日本原子力発電株式会社 東海第二発電所 発電用原子炉設置変更許可申請 に関する審査の概要

原子力規制庁

標準応答スペクトルを考慮した地震動評価(概要)

表 東海第二発電所における標準応答スペクトルを考慮した地震動評価

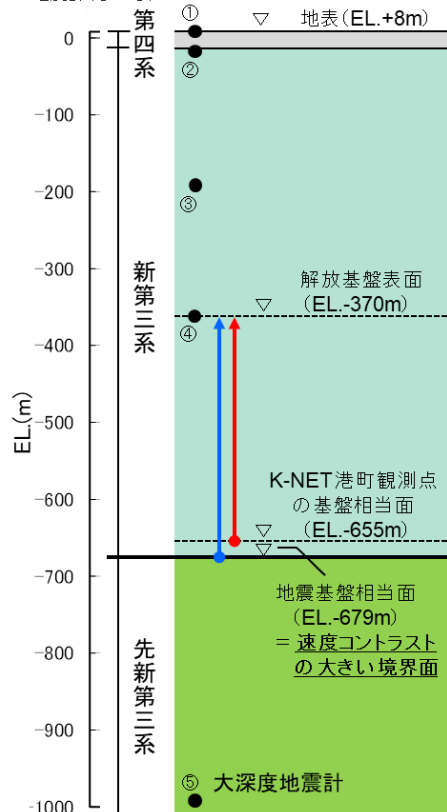
- 標準応答スペクトルに適合する模擬地震波の作成にあたり、位相特性については、一様乱数の位相を有する正弦波の重ね合わせによる位相を用いる方法及び実観測記録の位相を用いる方法の複数の方法を検討。
- その結果、両者の応答スペクトルに差異はないものの、強震動領域の継続時間の長い方が施設への影響が大きくなることから、一様乱数を用いる方法による模擬地震波を採用していることを確認。

図 基準地震動Ss-D1と標準応答スペクトルの比較

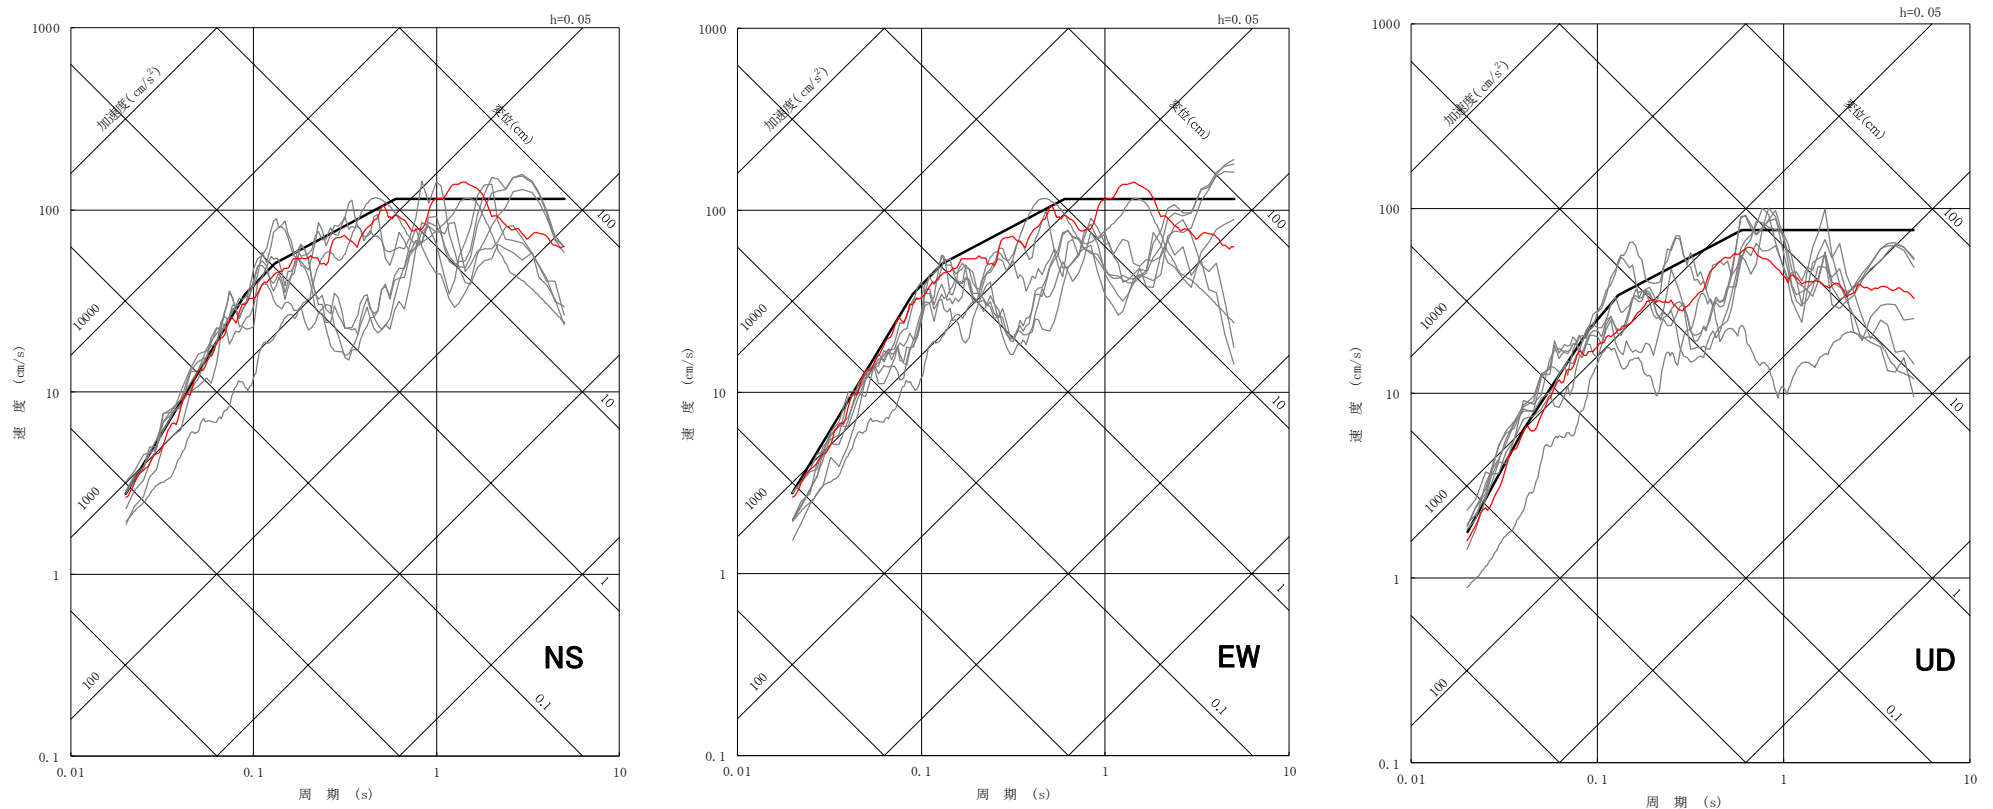
- 標準応答スペクトルに基づく地震動評価結果が一部周期帯でSs-D1を上回るため、基準地震動Ss-32として策定していることを確認。

【房総半島沖の巨大地震に関する知見について（第5条関係）】

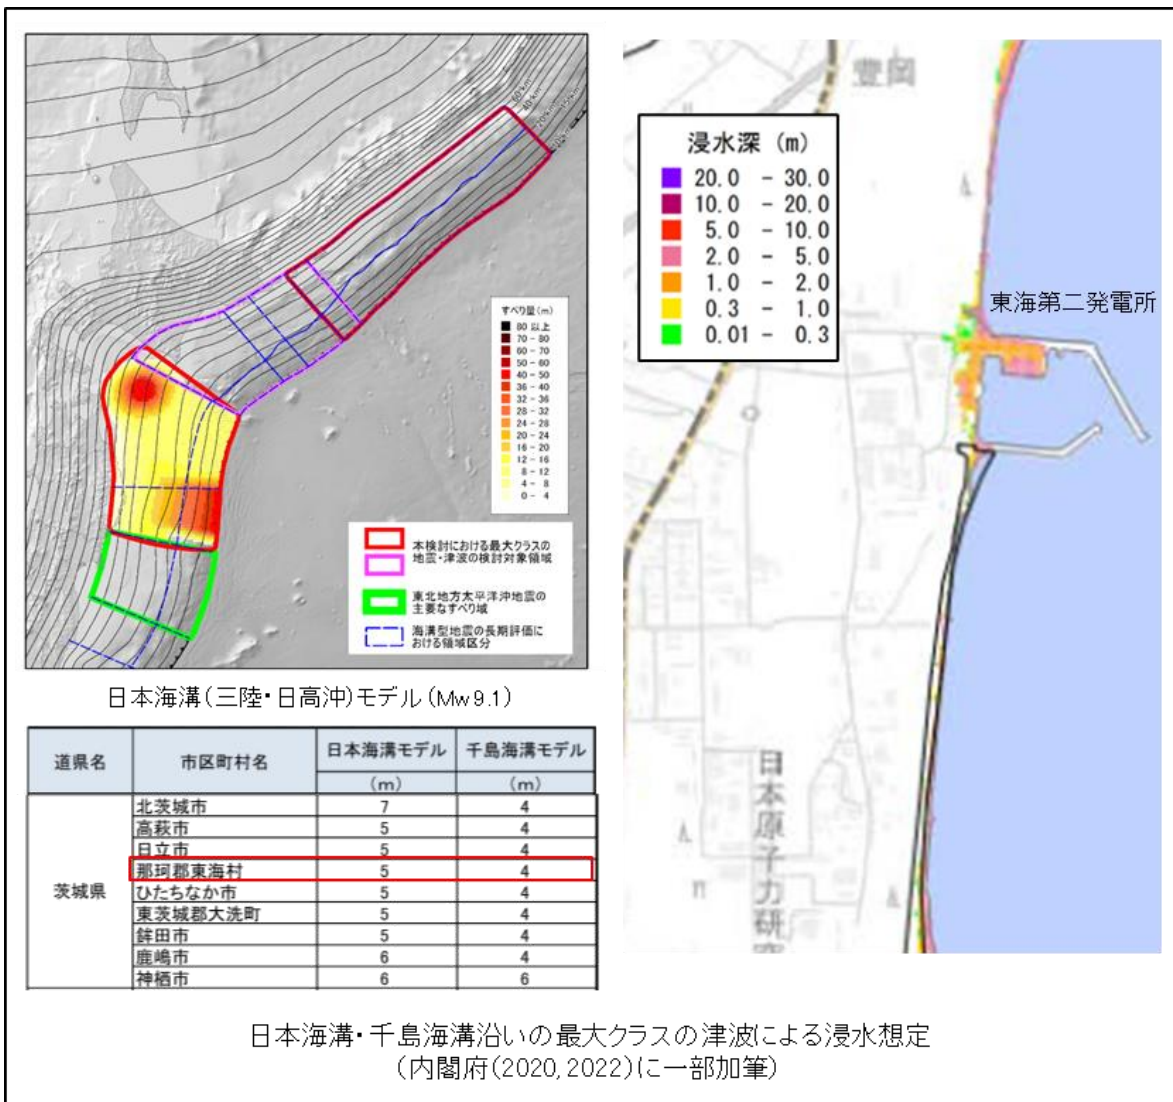
- 国立研究開発法人産業技術総合研究所（2021）等によれば、千葉県九十九里浜地域における津波堆積物調査から、歴史記録にない津波の痕跡が確認されたとしている。
- 津波堆積物は二層の砂層で、うち一方は約1,000年前（西暦800~1,300年）に堆積しており、未知の津波によるとされている。
- 国立研究開発法人産業技術総合研究所（2021）では、この堆積物の分布を再現する津波シミュレーションによりM8クラスの地震が房総半島沖で発生したことが明らかになり、房総半島沖に沈むフィリピン海プレートと太平洋プレートの境界も津波の波源として注意が必要とされている。
- また、津波堆積物位置までの浸水域を再現する茨城県沖から房総沖の波源モデルが設定されるとともに、当該波源モデルによる評価結果（津波高さ）として、敷地前面海岸において約T.P. +6mが示されている。

- 既許可申請書では、より規模の大きいプレート間地震によるMw8.7の特性化波源モデル（茨城県沖から房総沖に想定する津波）を設定しており、その評価結果は、防潮堤前面においてT.P. +17.1mであり、国立研究開発法人産業技術総合研究所等による知見を踏まえた津波高さを上回ることから、既許可申請書における津波評価に影響がないことを確認。

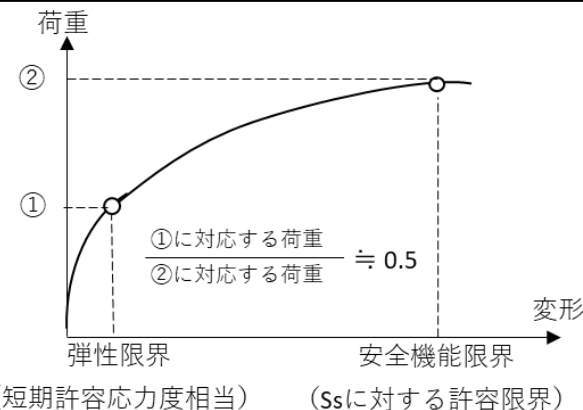
- ① 基準地震動の追加に伴い、第4条及び第39条(地震による損傷の防止)の耐震設計方針については、下記の事項を確認
- 第4条の弾性設計用地震動の設定方針については、既許可申請書で示した地震動設定の条件を用いて適切に設定する方針であること
 - 上記以外の耐震設計方針については、既許可申請書の内容から変更する必要がないこと
- ② なお、関連する下記の項目については、既許可申請書の内容から変更する必要がないことを確認
- 火災による損傷の防止(第8条関係)
 - 溢水による損傷の防止(第9条関係)
 - 火災による損傷の防止(第41条関係)
 - 特定重大事故等対処施設(第42条関係)
 - 重大事故等対処設備(第43条関係)
 - 電源設備(第57条関係)
 - 緊急時対策所(第61条関係)
